Referència: B-306

Denominació: AMPOLLA 250 ml TITANARTS

Data: 21/01/2021

Motiu informe:

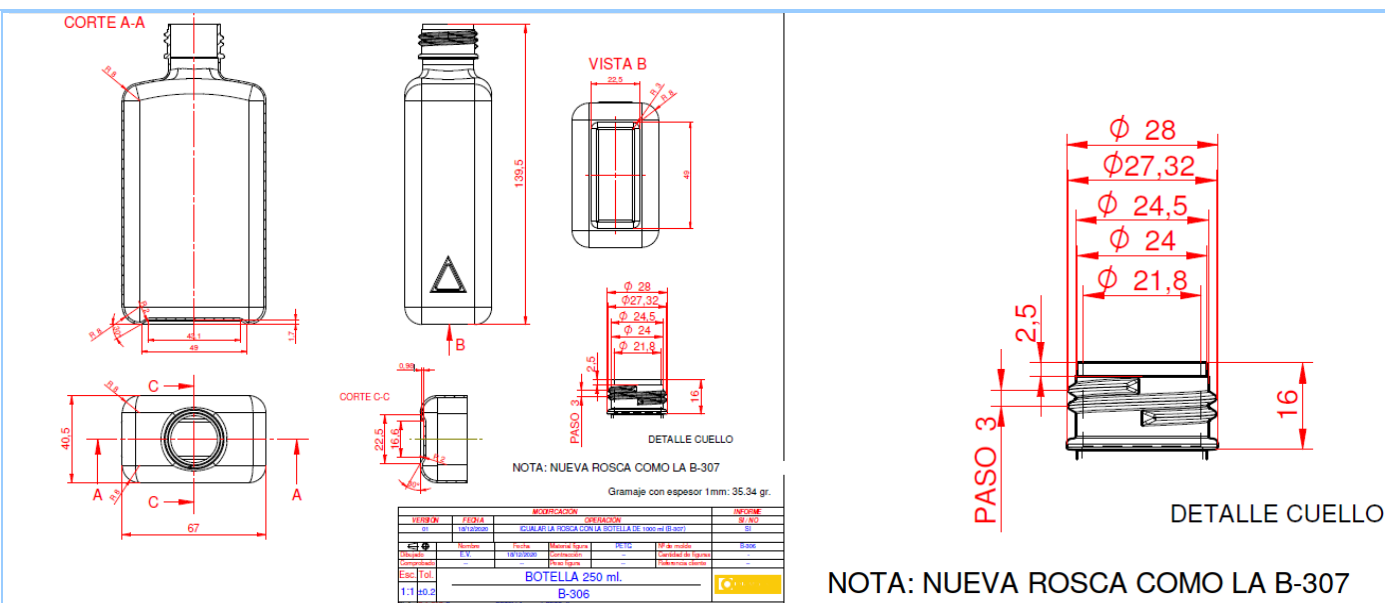
*Amb els instruments que tenim, es complica de agafar l'alçada exacte des de sota l'aro. Seria millor per sobre, per recolzar bé el gramil.

El diàmetre de rosca segueix igual que les ultimes proves, i els taps costen de entrar igual.

El diàmetre interior del coll ara es millor i el obturador del tap 3 sobretot, ara treballa i la prova a la campana es OK. No tinc taps nous del 3, han d'arribar avui, però l'estanquitat crec que ara es bona. Amb els taps 4 OK.

El pes de l'ampolla es correcte, tot i que he pesat unes quantes i n'he trobat 2 ampolles que fan 33 gr i es troben una mica fluixes..

No tinc cap mail del perquè es repeteixen les mostres i tampoc el perquè van tornar tota la caixa que vaig enviar, però el Dani va dir que no els va agradar el roscat dels taps perquè costava de entrar? Si la repetició de les mostres, era per solucionar aquest tema del diàmetre de la rosca, que no deixava entrar bé el tap a la primera roscada, no tinc taps nous del 3 que era el que anava pitjor però dimensionalment el diàmetre de rosca el veig igual que les últimes, i costa d'entrar igual.

Controlar el pes de les ampolles, que hi ha variació si, intentar que no baixi de 34 gr.
